CONCEPTO TÉCNICO No. CT-4956

Revisión de Estudio Particular de Amenaza y Riesgo  
por Fenómenos de Remoción en Masa  
Artículo 141 - Decreto 190 de 2004

FASE:	II
LOCALIDAD:	19 CIUDAD BOLÍVAR
PROYECTO:	CED LA CASONA
DIRECCIÓN:	CR 20B # 70A - 27 SUR*
BARRIO:	JUAN JOSE RONDON
UPZ:	70 Jerusalén
ÁREA (Ha):	0.6
FECHA DE EMISIÓN:	Agosto 30 de 2007
TIPO DE RIESGO:	Remoción en Masa
SOLICITANTE:	SECRETARIA DE EDUCACION DISTRITAL
EJECUTOR DEL ESTUDIO:	GIA CONSULTORES LTDA

Figura 1. Localización General del CED LA CASONA, Localidad de Ciudad Bolívar en el Plano Normativo de Amenaza por Remoción en Masa (Decreto 190 de 2004).

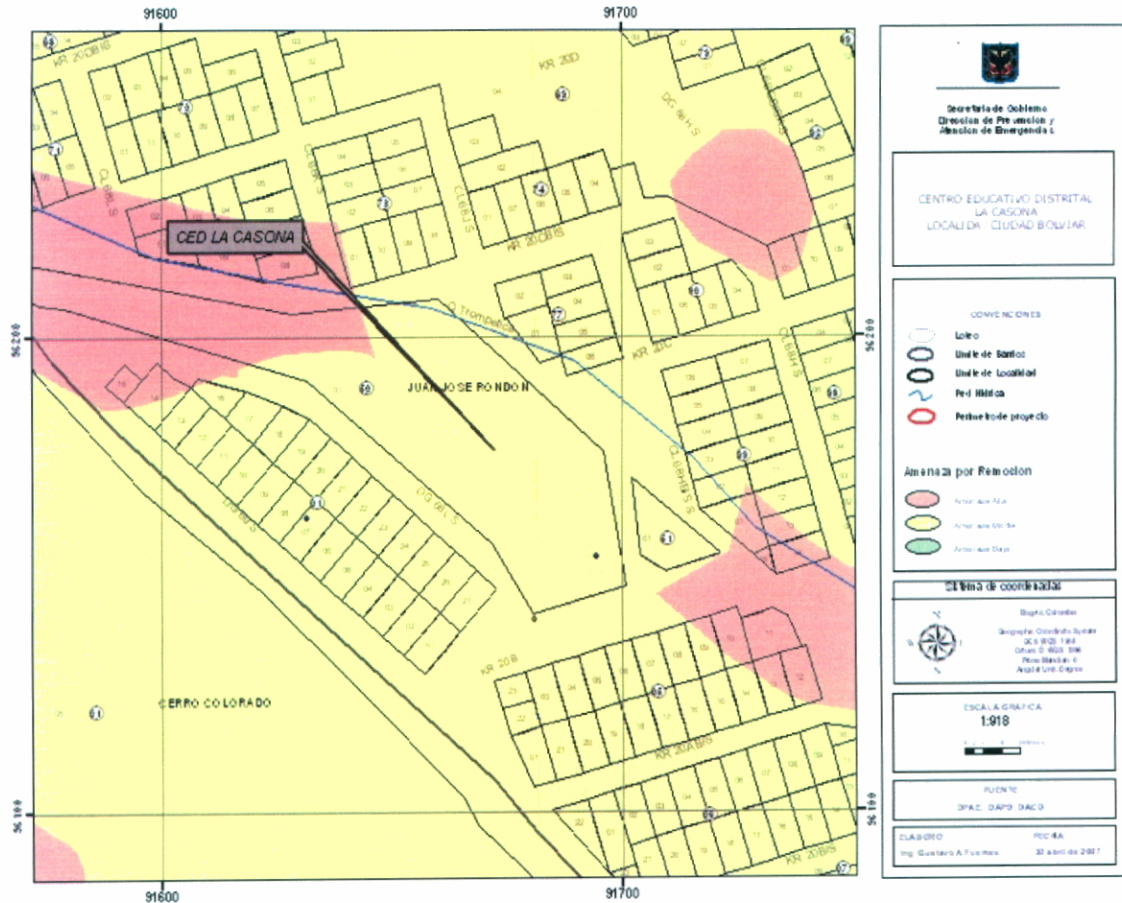
El consultor en el Plano No. 4 señala la presencia de la Quebrada La Casona o Trompetica (Ver la Figura 1 del presente concepto), que bordea por el norte y el este el área de estudio, de acuerdo con el numeral 3.2.1.4 se considera que es necesario solicitar expresamente a la EAAB-ESP la información relacionada con zonas de ronda y de no intervención que deberán ser señaladas sobre la cartografía base del estudio o el plano que el consultor considere adecuado. Aclarando su incidencia en la amenaza por posible inundación por desbordamiento y/o avenida torrencial.

Es necesario presentar la zona de ronda o no intervención de la quebrada identificada, como lo establece la Resolución 227/06.
